SERVICE INFO – INA 0068

Изменение конструкции натяжного ролика 531077910

531 0779 10

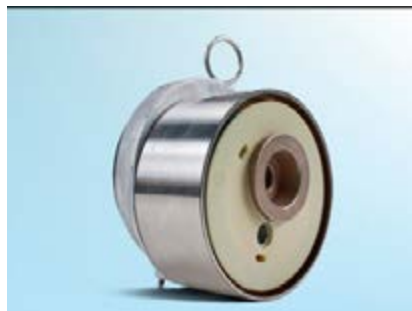
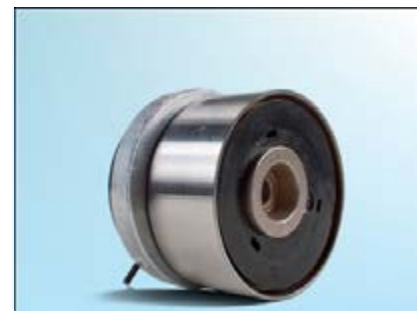
Следуя постоянному развитию нашей продукции, конструкция натяжного ролика 531077910 была изменена. Этот лист показывает, какие визуальные отличия произошли между старой конструкцией и новой (см. рис 1-4). Допустимо смешение конструкций в поставках во время переходной фазы производства.

Используйте 6 мм. шестигранный ключ для поворота эксцентрика натяжения зубчатого ремня модифицированным натяжным роликом.

Обе конструкции натяжного ролика могут использоваться на перечисленных моделях автомобилей без ограничений.
